## **Pyhäjärven länsirannan ranta-asemakaavan muutos 2, kortteli 2, Eura**

Lausuntopyyntö koskee 10.2.2025 päivättyä luonnosta.

## LAUSUNTO EURAN KUNNAN PYHÄJÄRVEN LÄNSIRANNAN RANTA-ASEMAKAAVAN MUUTOKSEN 2 LUONNOKSESTA (KORTTELI 2)

**Lausunto / Pyhäjärven länsirannan ranta-asemakaavan muutos 2 kortteli 2, luonnos**

## YHDISTELMÄKARTTA

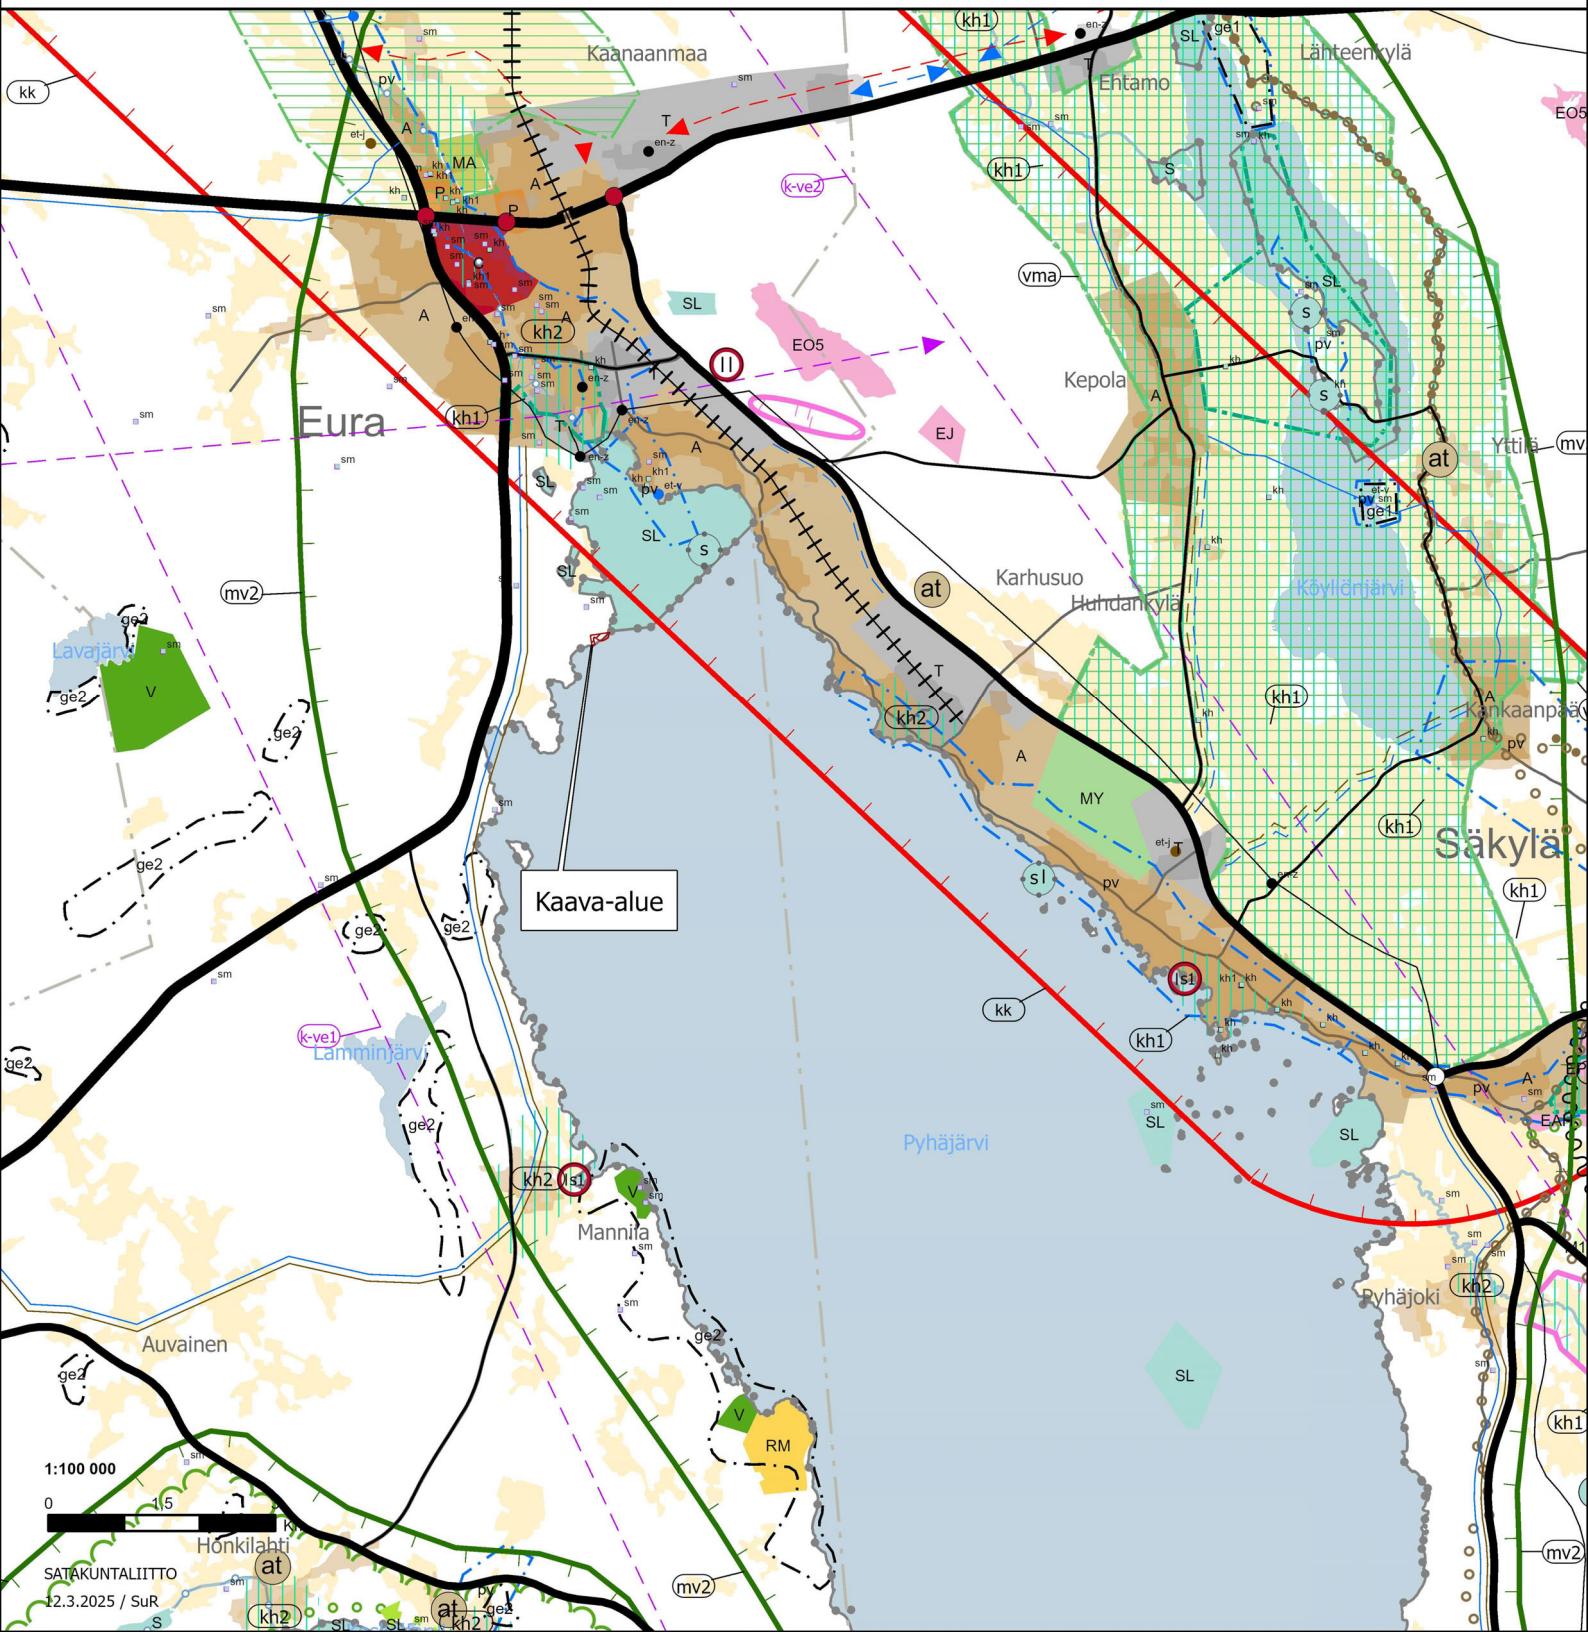
Maankäyttö- ja rakennuslain 32 §:n mukaan maakuntakaava on ohjeena laadittaessa ja muutetaessa yleiskaavaa ja asemakaavaa sekä ryhdyttääessä muutoin toimenpiteisiin alueiden käytön järjestämiseksi. Suunnittelualueella on voimassa oikeusvaikutteinen Euran keskustan osayleiskaava, jossa ei ole tarkemmin ratkaistu rantarakentamisen määrää tai laatu.

Euran kunnan Pyhäjärven länsirannan ranta-asemakaavan muutosta 2 korttelissa 2 suunniteltaessa tulee ottaa huomioon Satakunnan maakuntakaavan yleinen rantarakentamista koskeva suunnittelumääräys. Suunnittelumääräyksen mukaan rantojen suunnittelussa tulee ottaa huomioon, että rakentaminen suunnitellaan ensisijaisesti sijoittettavaksi sietokyvyltään kestäville ranta-alueille, turvaten kullakin vesistöalueella riittävät yleiset virkistyskäytöö mahdollisuudet ja yhtenäisen vapaan ranta-alueen varaanminen rannan suunnittelussa. Rantojen suunnittelussa tulee ottaa huomioon rakennusoikeuden, yhteiskäyttöalueiden ja yleisten alueiden tasapuolinen jakautuminen eri maanomistajille, palvelujen kohtuullinen saavutettavuus ja vesihuollon järjestäminen. Omarantaisen loma-asutuksen mitoitus tulee sijoittua välille 0–8 loma-asuntoa mitoitusrantaviivakilometriä kohti. Yhteisrantaisena loma-asutuksena mitoitus voi olla perustellusti suurempi.

Kaavamuutoksen tavoitteissa on todettu, että voimassa olevan ranta-asemakaavan venevalkama-alue halutaan muuttaa lomarakennuspaikaksi. Satakuntaliiton näkemyksen mukaan kyseinen kaavamuutos ei ole mahdollinen ilman kattavampaa tarkastelua mitoituksen perusteista ja mm. venevalkaman tarpeellisuudesta, vapaan ranta-alueen määrästä ja lisääntyvä rakentamisen vaikutuksista. Uusien lomarakennuspaikkojen osoittaminen tulee perustua emätilatarkasteluun.
